ZARZĄD DRÓG MIEJSKICH

ZDM/DZP/1697/20/ZZ
ZDM – DZP.3411.559.2020.IJA

„Modernizację wraz z eksploatacją i utrzymaniem infrastruktury systemu Automatycznych Pomiarów Ruchu (APR) w latach 2020-2022.”
Numer postępowania: ZDM/UM/DZP/43/PN/38/20.

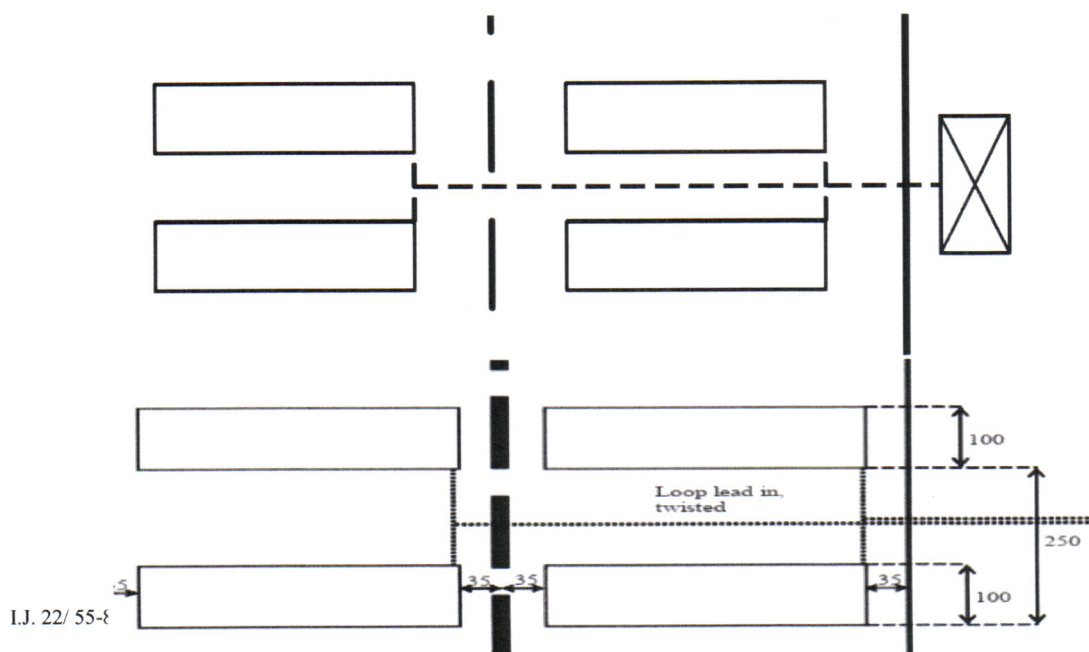
Czy Zamawiający może potwierdzić, że wszystkie nowe pętle indukcyjne powinny być wycięte w sposób umożliwiający klasyfikację pojazdów zgodnie z punktem 3.1.1 a mianowicie umożliwiać pomiary 8+1 oraz zliczanie osi? Długość 1m, szerokość 2.5 – 3.1 m odległość między pętlami min. 2.5 metra. Poniżej przykładowy schemat.

Schemat odtworzenia czujników pętlowych nastąpi zgodnie z dotychczasowym standardem systemu APR ZDM tj. na każdym pasie ruchu zostaną ułożone dwie pętle indukcyjne o rozmiarach 2 x 2 metra w odstępach 2 metrów. Zamawiający zastrzega możliwość zmiany schematu odtworzenia pętli indukcyjnych po wyborze Wykonawcy m. in. w zależności od możliwości technicznych 25 sztuk liczników jakimi będzie dysponował Wykonawca. Zamawiający zapisał w pkt. 3.1.1 OPZ ppkt. o). wymóg obsługi różnych wymiarów pętli indukcyjnych przez liczniki przy utrzymaniu co najmniej 8 jednoznacznych klas pojazdów - ppkt. d).
